改善箇所説明図①

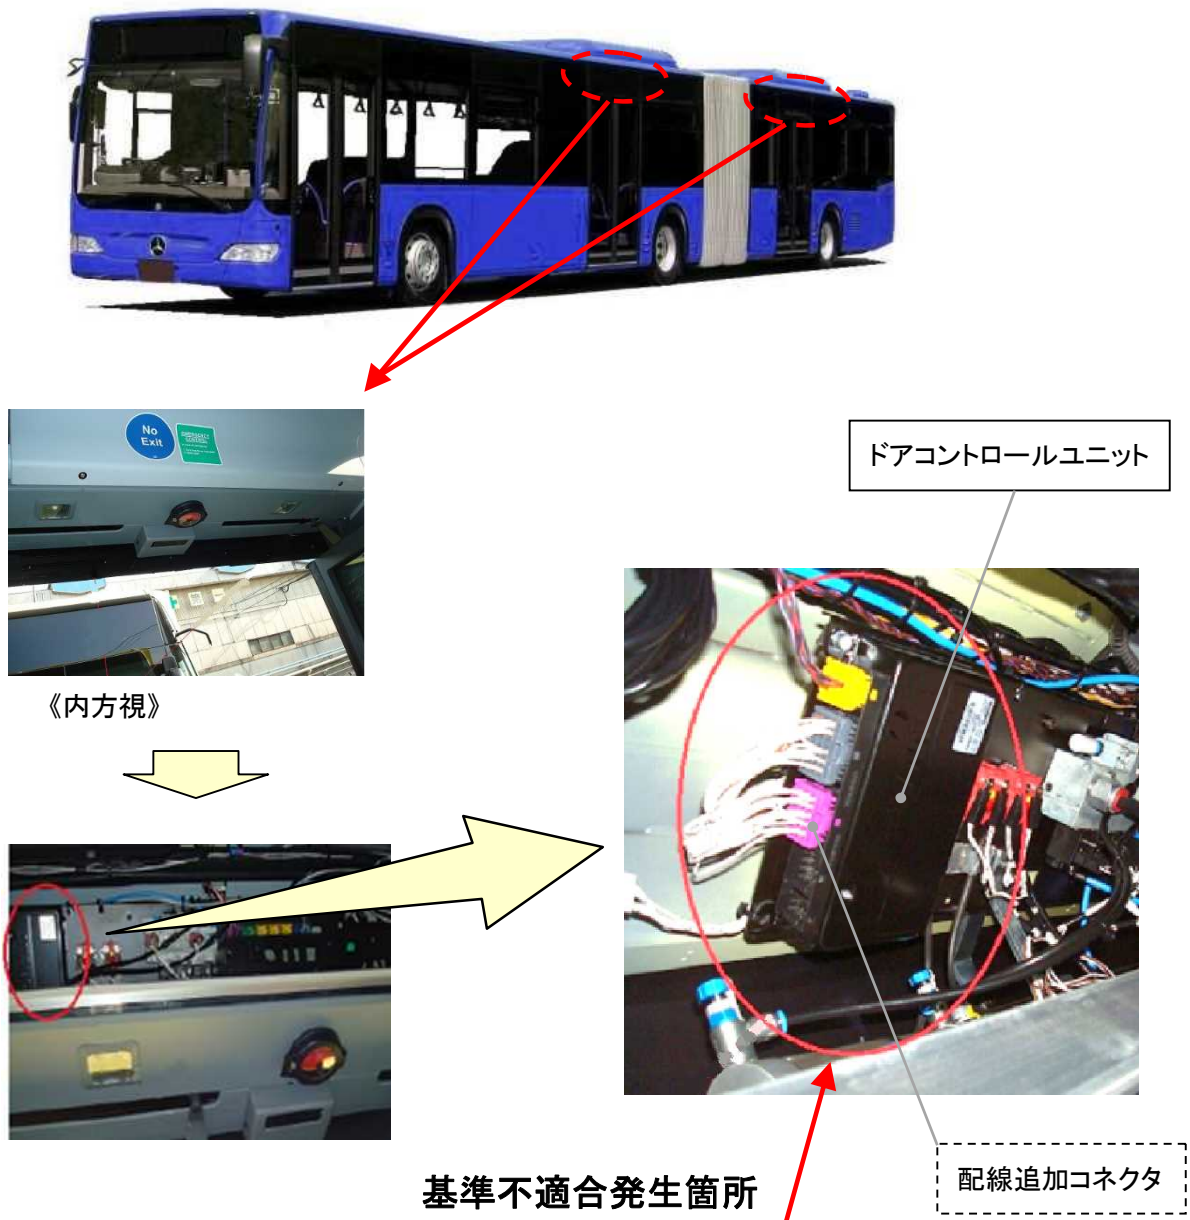
連節バスにおいて、ワンマンバス構造要件に適合させるための改善措置が不適切なため、中扉及び後扉付近に乘客がいる場合であっても、運転者の操作により当該扉が開くことがある。そのため、ワンマンバスの構造要件に適合しなくなるおそれがある。

全車両、ドアコントロールユニットに配線を追加、または制御プログラムを書き換える。

注：□ はプログラムを書き換える部品を、[] は配線を追加する部品を示す。
